Oggetto: [ID_VIP: 8617] **PROVINCIA DEL SUD SARDEGNA (comuni di Escolca, Esterzili, Furtei, Gergei, Mandas, Nurri, Orroli, Sanluri, Segariu, Serri, Villamar e Villanovafranca) – “Taccu sa Pruna” – Impianto di accumulo idroelettrico mediante pompaggio ad alta flessibilità, con le relative opere di collegamento di competenza dell'utente e di necessaria connessione alla RTN.**

Proponente: Edison S.p.A.

Parere tecnico istruttorio della Soprintendenza speciale per il PNRR.

(da "Documentazione fotografica con inserimento progetto", comune di Escolca, frazione di San Simone con la chiesa di S. Simone - per la RTN elaborato n. G929_DEF_R_062_RTN_doc_foto_prog_1-1REV00, Foto 10, p. 13)

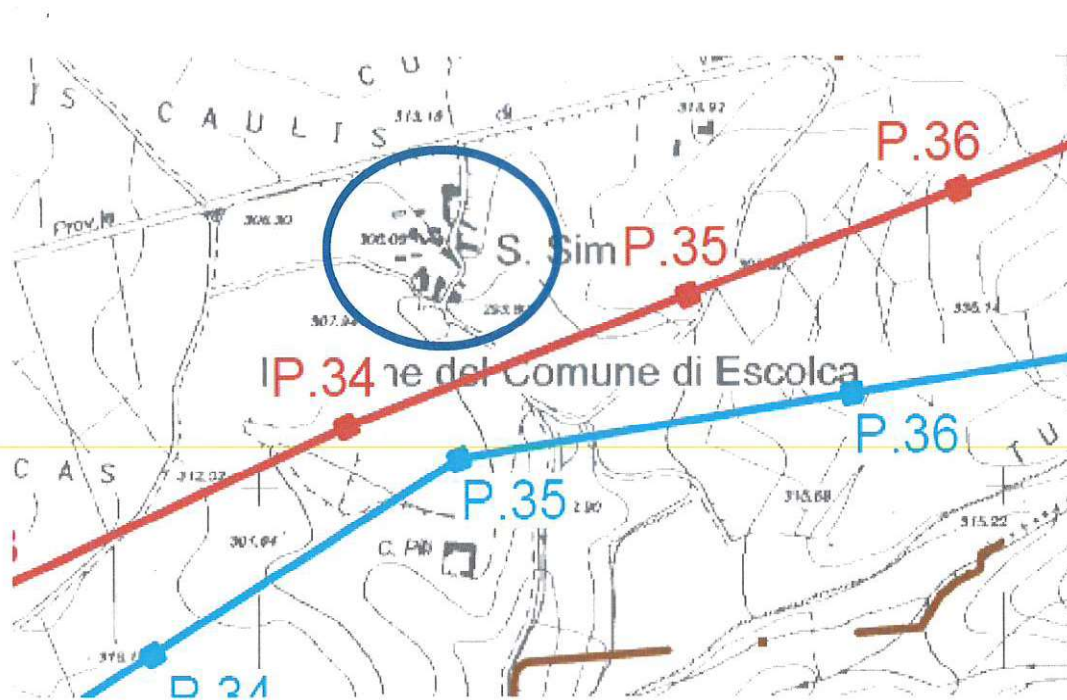
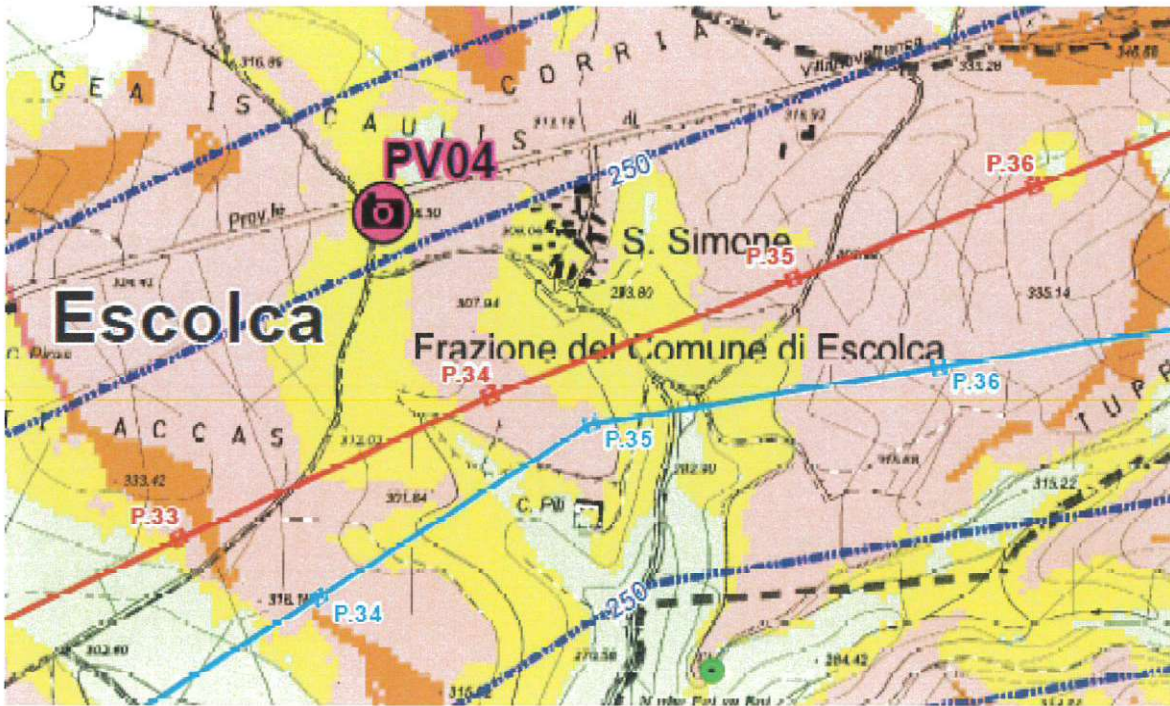
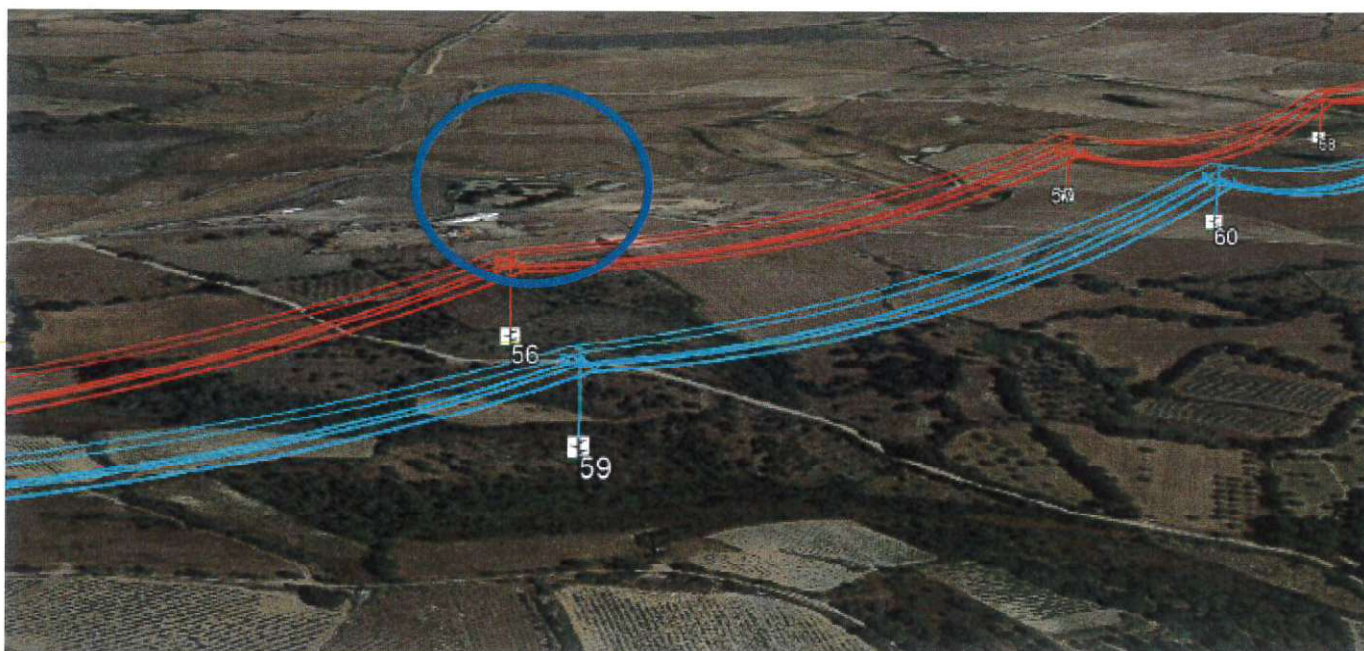
CONSIDERATO l'impatto generato dalle opere di connessione del nuovo impianto industriale alla RTN, per il tramite di nuovi elettrodotti aerei a 380KV, i quali corrono appaiati o vicino per circa 30 km in un territorio sostanzialmente privo di detrattori a carattere industriale e in ambiti caratterizzati dalla presenza di numerose emergenze archeologiche e paesaggistiche, come anche dimostrato dai fotoinserti di cui agli elaborati denominati "Documentazione fotografica con inserimento progetto" (per la RTN: n. G929_DEF_R_062_RTN_doc_foto_prog_1-1REV00) e "Documentazione fotografica con inserimento progetto" (per il Piano Tecnico delle Opere Utenza: n. G929_DEF_R_028_RTN_doc_foto_prog_1-1REV00), ma anche delle osservazioni presentate dai Comuni di Serri (con individuata la prossimità dei sostegni P56N-P57N-P60S-P59S dei collegamenti RTN alla località in cui sorge la chiesa di S. Lucia), Orroli (con particolare riguardo alle relative planimetrie allegate, ove è documentata la presenza di numerose emergenze archeologiche e di relative aree di salvaguardia che verrebbero affiancate sia dal cavo di collegamento interrato che da quello aereo di utenza a partire dall'Area di transizione aereo-cavo), Nurri (con richiesta di interrimento di tutti gli elettrodotti ricadenti nel proprio territorio, anche per garantire la lotta antincendio con mezzi aerei, finalizzata pure alla tutela delle aree boscate tutelate paesaggisticamente per legge), Sanluri (con un parere sfavorevole espresso per quanto riguarda il proprio territorio), Escolca (con l'interessamento, assai prossimo ed invasivo delle relative libere visuali – v. sostegni della RTN n. P34N-P35N e P35S e l'immagine sotto riportata -, della relativa frazione San Simone, costituita da un villaggio rurale con all'interno la chiesa di S. Simone) ed Esterzili (con richiesta di valutare meglio la realizzazione e il posizionamento degli elettrodotti conseguenti alla realizzazione del nuovo impianto industriale, come anche con evidenziazione della necessità di valutare attentamente l'impatto della nuova strada in realizzazione della nuova diga al lago Flumendosa, perché impattante sull'intero versante):

(da "Documentazione fotografica con inserimento progetto", comune di Serri, con la chiesa di S. Lucia (per la RTN elaborato n. G929_DEF_R_062_RTN_doc_foto_prog_1-1REV00, Foto 15, p. 20)

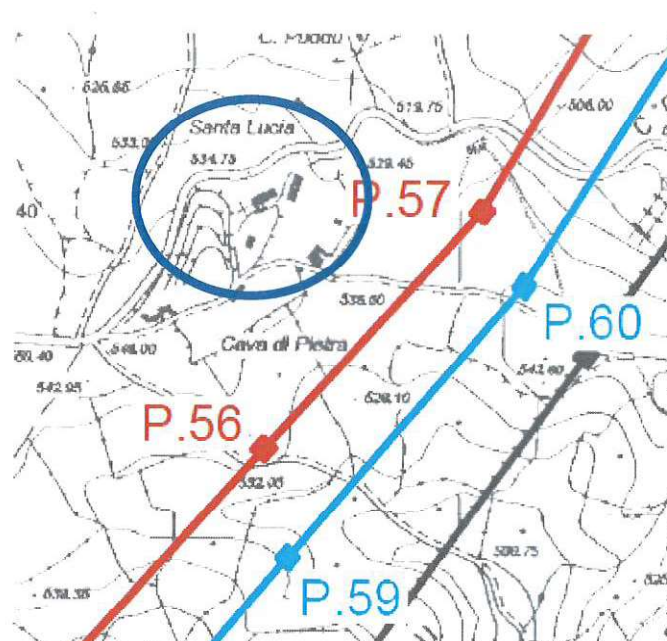
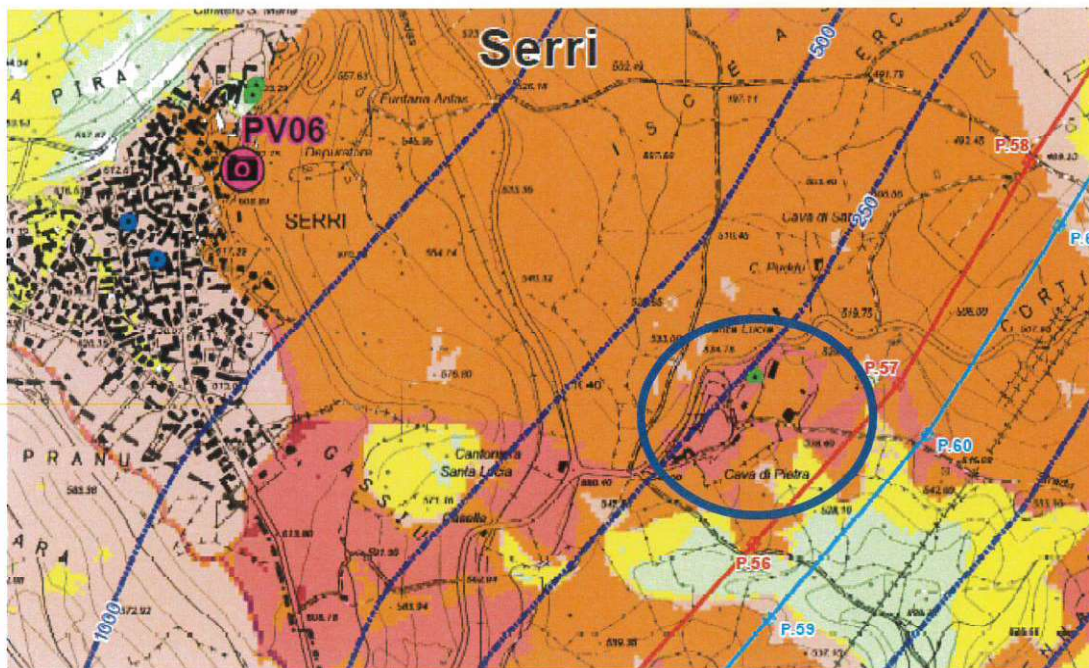
CONSIDERATO che le Schede monografiche – Fotoelaborazioni e modelli 3D (elaborato n. G929_PAE_R_002_Fotoelab_1-1_REV00), predisposte dal Proponente, dimostrano l'alto grado di valore degli elementi "geomorfologici", "naturalistici" e "valenza paesaggistica – elementi antropici" che caratterizzano i territori interessati, con grado di incidenza complessiva del progetto per le opere di collegamento elettrico, sia di competenza

Figura 3.15: D.G.R. No. 59/90 del 27 Novembre 2020 – Allegato d tavola No. 39

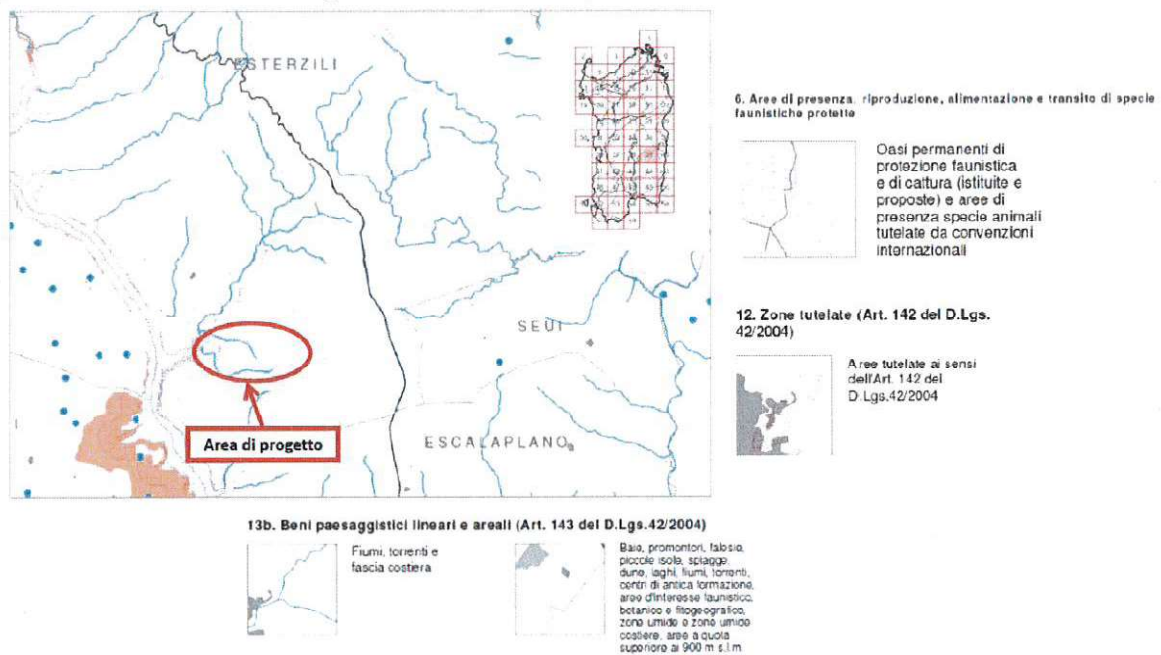
CONSIDERATO, pertanto, che l'impianto industriale di cui trattasi si colloca in aree dichiarate "non idonee" per l'installazione di impianti a fonti rinnovabili ai sensi del decreto ministeriale 10 settembre 2010, come determinato dalla Regione Autonoma della Sardegna con la D.G.R. n. 59/90 del 27 novembre 2020:
